Provvedimento Autorizzatorio Unico Regionale
(art. 27 bis del Dlgs 152/2006)
Pronuncia di Compatibilità Ambientale
n. 05 del 16 aprile 2026

ditta: Escavazione marmi di Boccanaglia Alta srl
Comune: Carrara (MS)
Progetto di coltivazione della cava n. 2 "Boccanaglia A"

PROGETTO DI COLTIVAZIONE DELLA CAVA *Boccanaglia*
Rapporto interdisciplinare

Cava n. 2 “Boccanaglia A” nel bacino estrattivo n. 14 Pescina, Piscinicchi, Boccanaglia Alta, Società Escavazione marmi di Boccanaglia Alta s.r.l. – comune di Carrara (MS). Procedimento di Valutazione di impatto ambientale ai sensi dell’art. 27 bis del DLgs 152/2006, “Provvedimento autorizzatorio unico regionale” per l’acquisizione dei pareri, nulla osta e autorizzazioni in materia ambientale.

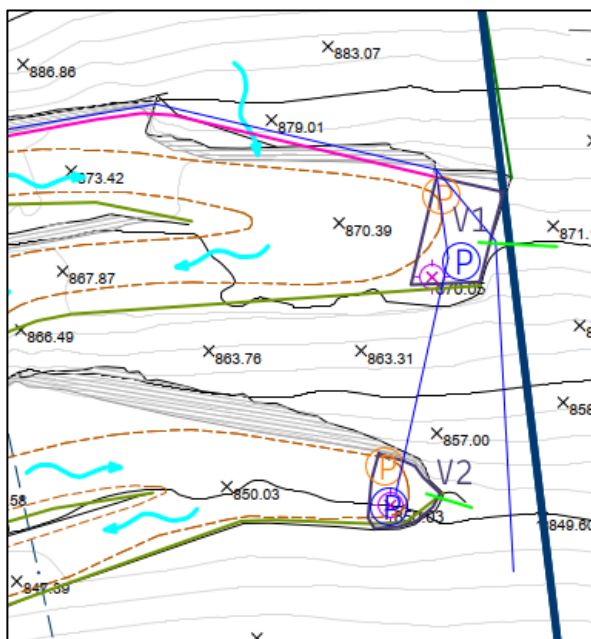
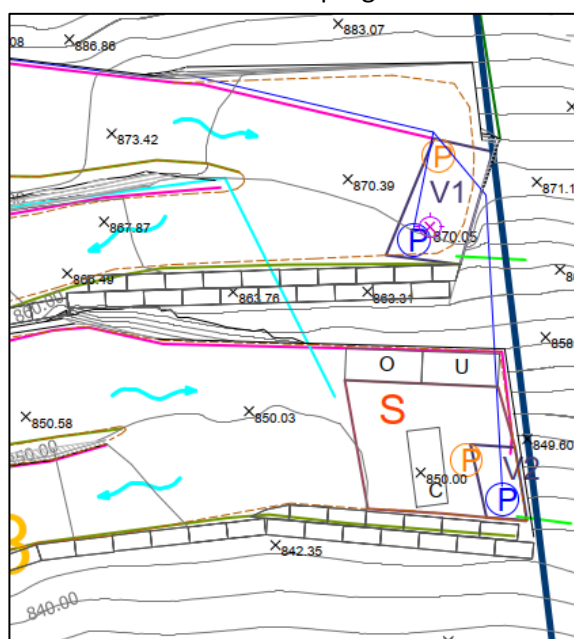
- Per quanto riguarda l'area servizi, è dichiarato essere collocata sia in sotterraneo che presso il tornante di q.850.0 m: si specifichi l'esatta posizione. Nella Tavola 9b la vasca V2 attualmente utilizzata per le AMD della strada viene asservita all'area servizi: si chiarisca come vengono le AMD della strada;

- Non è descritta la gestione acque meteoriche nell'area di stoccaggio temporaneo materiale derivati;
- Per quanto riguarda le vasche V1 e V2, non è chiara operativamente la differente funzione dei punti di presa P (Punto di presa AMPP-AMD) e P (Punto di mandata AMPP depurate)

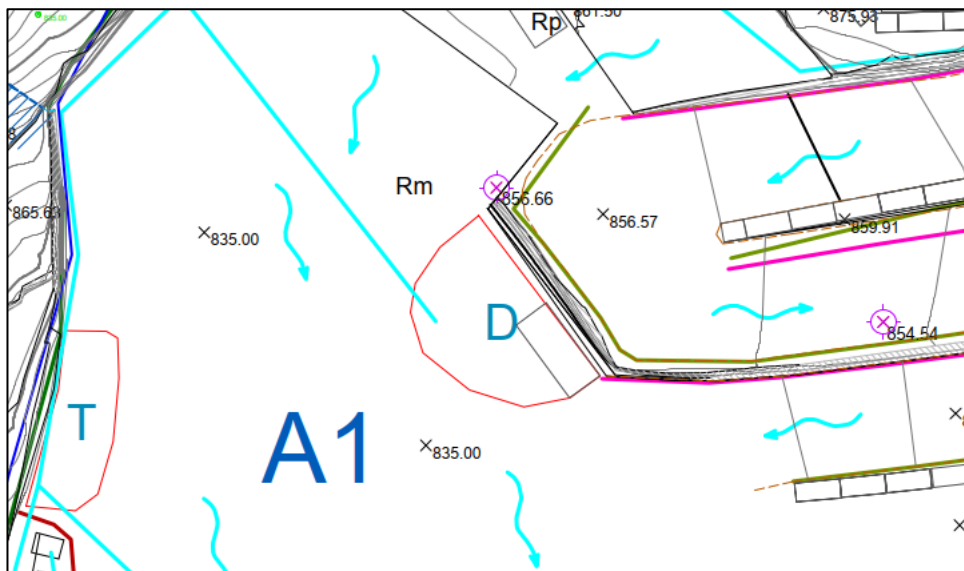
Nel progetto devono essere chiarite le volumetrie massime accumulabili nelle aree di stoccaggio/gestione e deve essere indicata la posizione univoca delle aree di accumulo e/o gestione del detrito nelle diverse fasi, riportandole nelle relative planimetrie.

L'area di accumulo detriti non è sufficientemente descritta. Nella Tavola 9 non sono mostrati apprestamenti per la gestione delle acque. PABE Art. 35 comma 2: Nei progetti di coltivazione devono essere indicati gli eventuali siti di

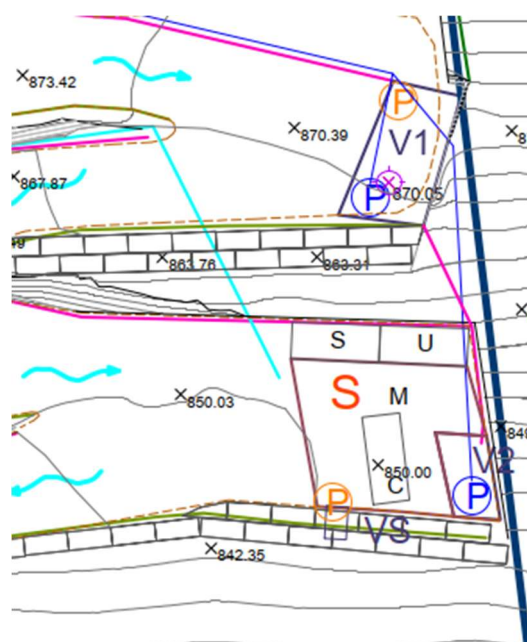
Come si può vedere dallo stralcio della Tavola 09bi a fianco riportato, non è chiaro come possano confluire le acque della strada nella vasca V2 che è ubicata al di là dei cordoli di contenimento dell'area impianti S.

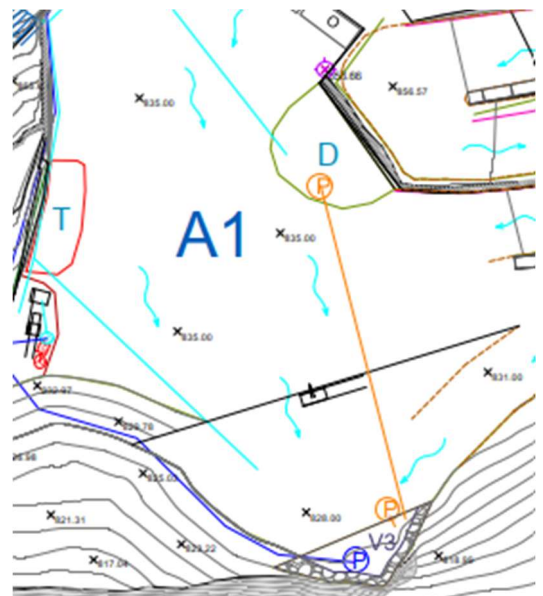
- Il Tecnico chiarisce che non è presente disoleatore, vista le ridotte dimensioni del sito, e che si prevede di intervenire con stracci o salsicciotti assorbenti e teli nei casi previsti dal "piano di prevenzione e gestione" allegato al piano di gestione delle acque. Il Tecnico dichiara che la rimozione del carico di idrocarburi avviene facendo depurare le AMPP di prima pioggia dell'area impianti attraverso stracci assorbenti e che l'olio derivante dalla depurazione delle acque dell'area impianti sarà consegnato al relativo Consorzio di Recupero.

Si rileva che gli stracci assorbenti non costituiscono un sistema di trattamento di acque potenzialmente contaminate da idrocarburi. Si propone di prescrivere l'installazione di un idoneo sistema di trattamento delle AMPP dell'area impianti dove si trova l'area di eventuale manutenzione mezzi e la cisterna carburanti. Si evidenzia che nella planimetria stato attuale Tav 09ai non sono riportati alcuni apprestamenti ambientali che erano presenti nella planimetria stato attuale Tav 09a precedentemente presentata nel presente procedimento: il sistema di trattamento AMPP nell'area impianti e le vasche V1 e V2 sulla viabilità. Il progetto dura 5 anni e non è stato presentato uno stato intermedio; si propone al Comune di stabilire la tempistica di adeguamento dei presidi ambientali non presenti nello stato attuale per l'area impianti e per la viabilità.
